TESTO DELLE OSSERVAZIONI

- 1) **OSSERVAZIONE N. 1 : AREA dell'IMPIANTO EOLICO NON IDONEA ai sensi dell'art. 20 com. 8 lettera c quater del Decreto Legislativo n. 199/2021 e ss.mm.ii.**
- 2)
- 3) **PREMESSA: Normative e Giurisprudenza amministrativa.**

ALLEGATO alle OSSERVAZIONI all' IMPIANTO EOLICO denominato REMPILLO nel COMUNE di PITIGLIANO (GR). Composto da n. 5 immagini e n. 5 pagine

Immagine n. 4 Situazione di saturazione da impianti FER nella provincia di Viterbo. Non sono riportati gli impianti fotovoltaici e agrivoltaici che hanno inciso per buona parte nel cumulo di impianti FER per superare già nel 2023 gli obiettivi del PNIEC assegnati alla Regione Lazio per il 20230.

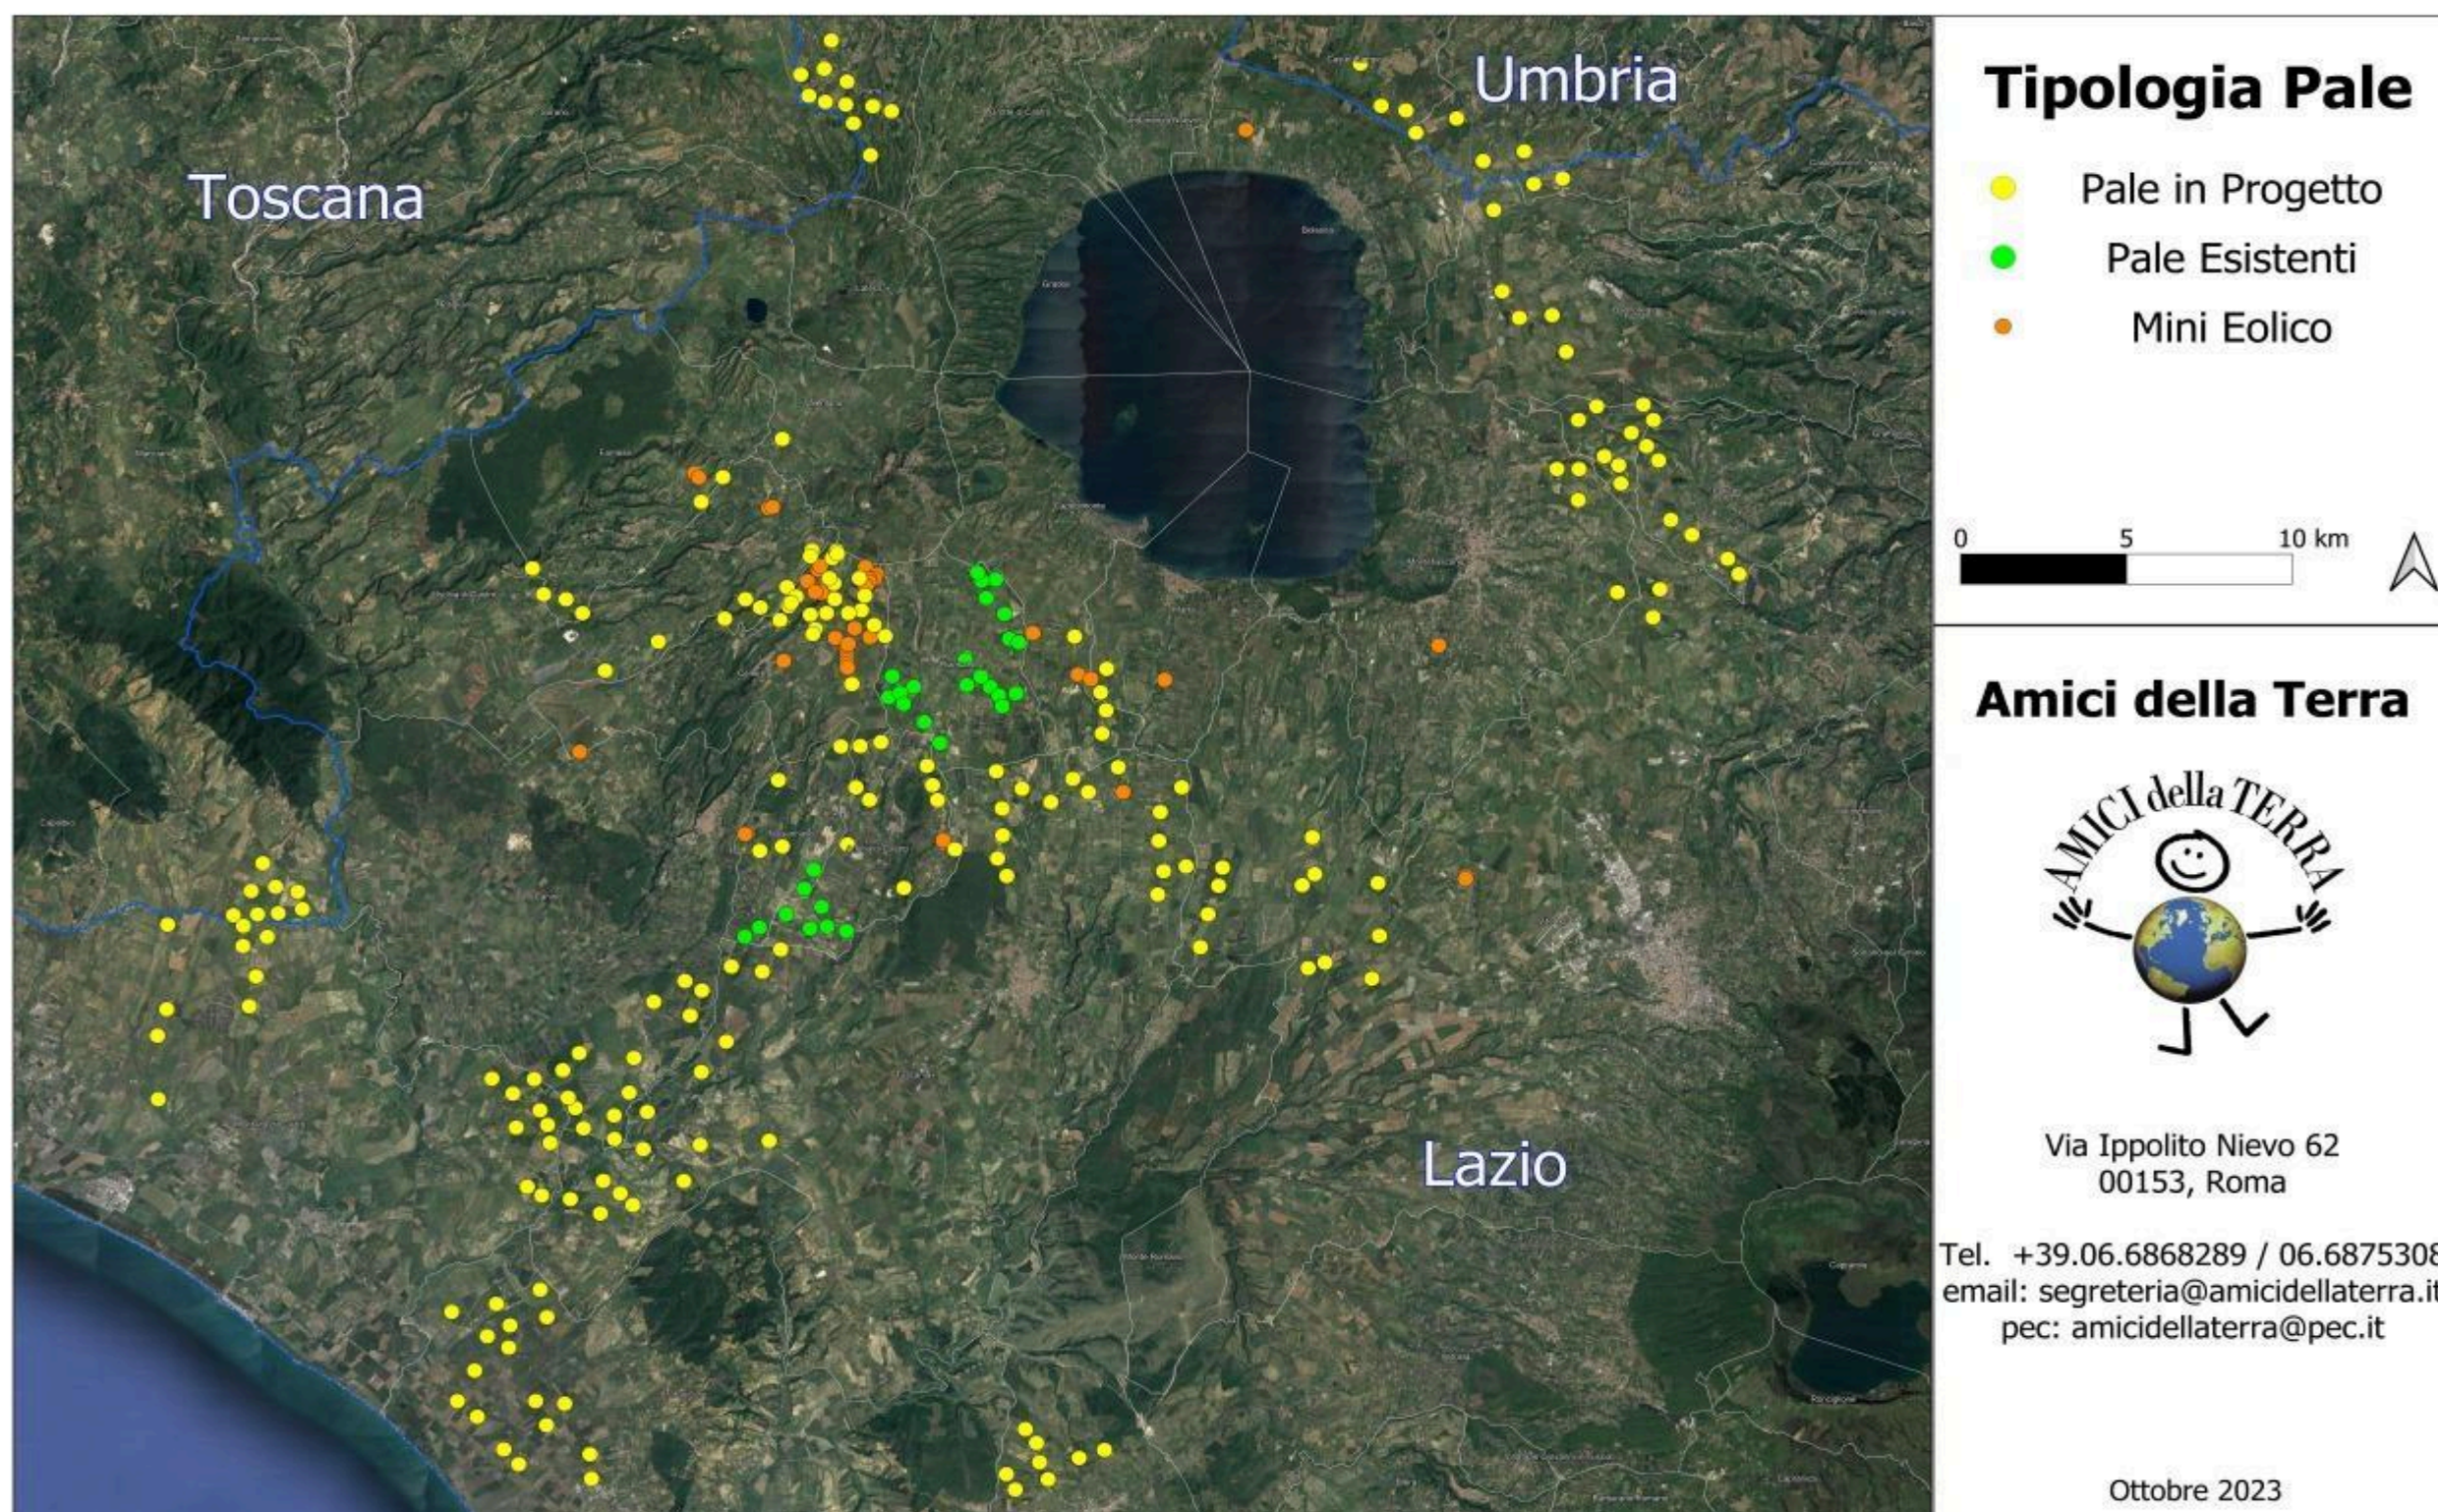
Quindi anche la Regione come Ente deputato dalla normativa nazionale a legiferare sulle aree idonee e non idonee si è espressa riguardo al fatto che abbia assolto ai doveri e alle quote stabilite dal PNIEC e in ambito regionale la provincia di Viterbo è stata quella con il più alto tasso di impianti FER tra tutte e quindi ormai satura ed il cumulo degli impianti FER installati, autorizzati e in progetto rappresenta una elevata criticità per la sostenibilità ambientale di ulteriori eventuali iniziative. L'impianto eolico " Rempillo" pur essendo "esterno al confine provinciale e regionale ma nelle sue immediate vicinanze (a soli 100 metri i primi due aerogeneratori) oltre ad impattare sul territorio e sulle economie di tre Comuni del Lazio (Farnese, Valentano e Latera) si trova nelle fasce di rispetto dei Beni di notevole interesse pubblico come si è evidenziate nelle Osservazioni nn. 1 e 2 e crea anche degli impatti negativi anche sui beni naturalistici come verrà dettagliato nell'Osservazione n. 4. Inoltre andrebbe a sommarsi al già enorme cumulo di impianti eolici e fotovoltaici e geotermici che già creano una elevata criticità ambientale nella provincia di Viterbo e interferiscono anche con il territorio toscano come si può vedere dalle immagini nn. 4 e 5 dell'Allegato n. 1.
